## 改善箇所説明図

ナンバープレート  
ホルダブラケット

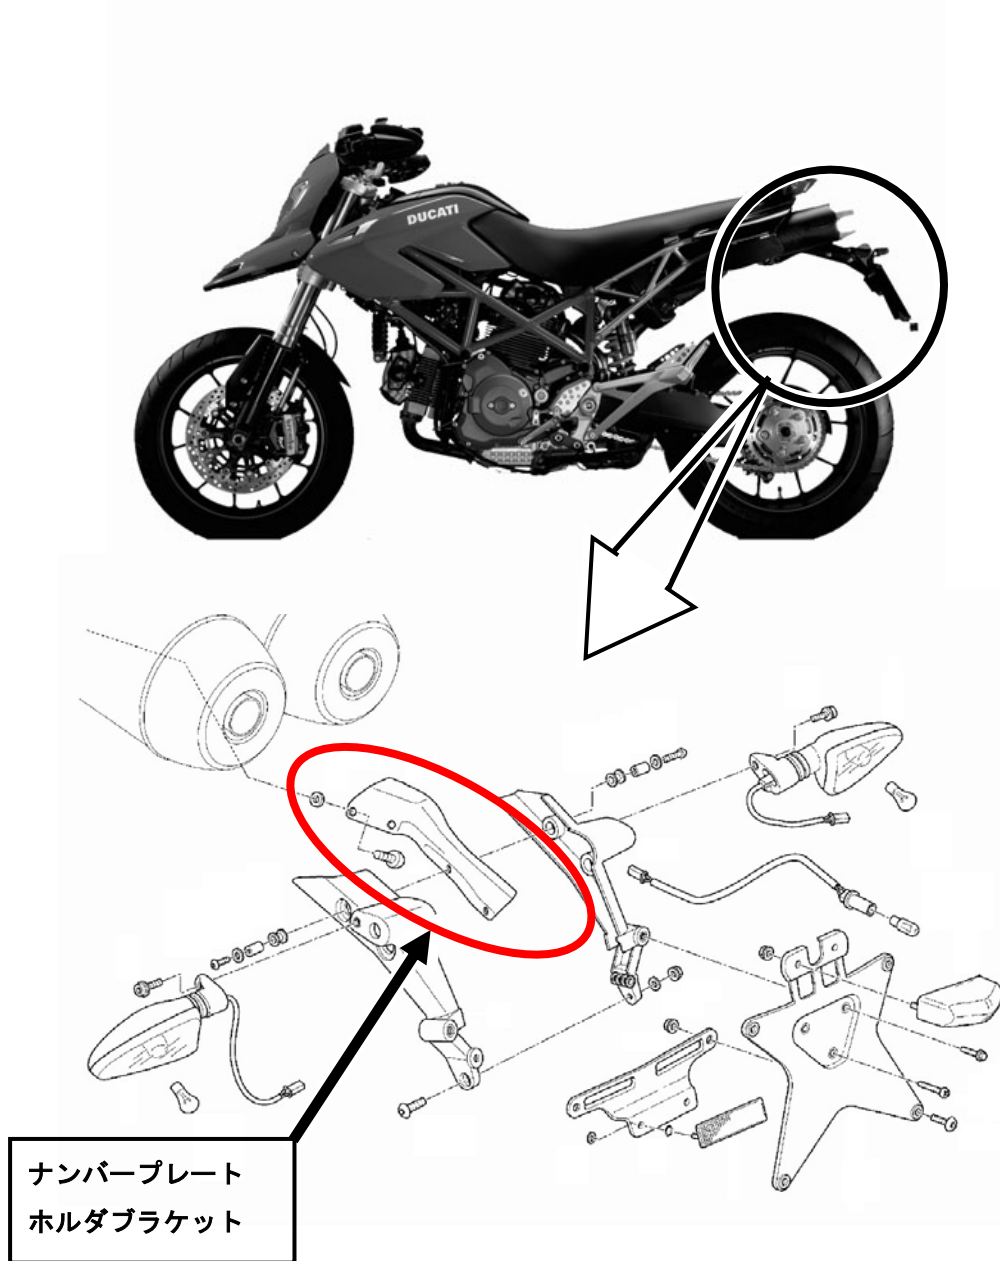
### 基準不適合箇所

ナンバープレートホルダブラケット（番号標板取付金具）の形状が不適切なため、走行時の振動により当該ブラケットに亀裂が発生することがある。そのため、そのままの状態を使用を続けると、当該ブラケットが破損して、最悪の場合、後面方向指示器、後部反射器、番号灯および番号標板が脱落するおそれがある。

### 改善の内容

全車両、当該ブラケットを対策品と交換する。
